仕様変更のご案内

SA1E 形アンプ内蔵小形光電スイッチ

SA1E 形アンプ内蔵小形光電スイッチの一部仕様変更をご案内いたします。

識別方法

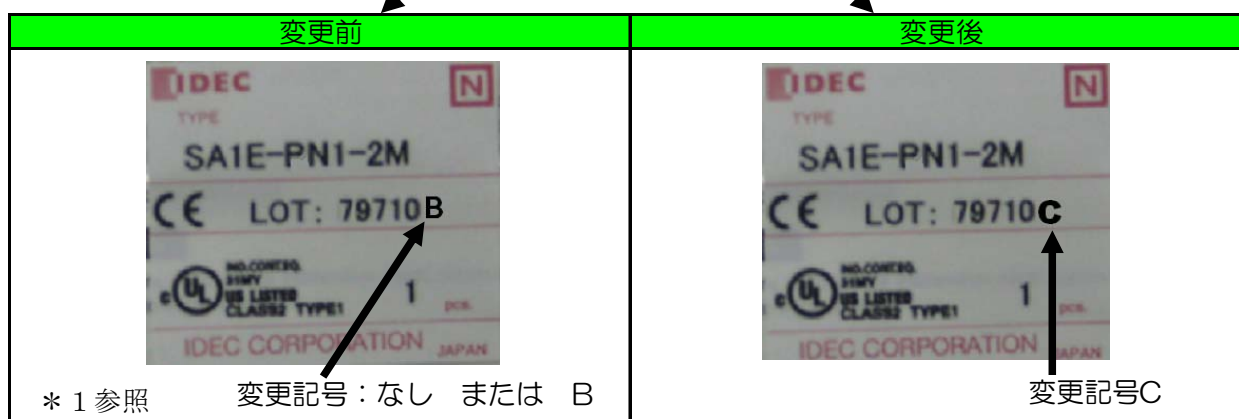
製品ラベルに記載しているロット番号末尾に“C”を印字いたします。
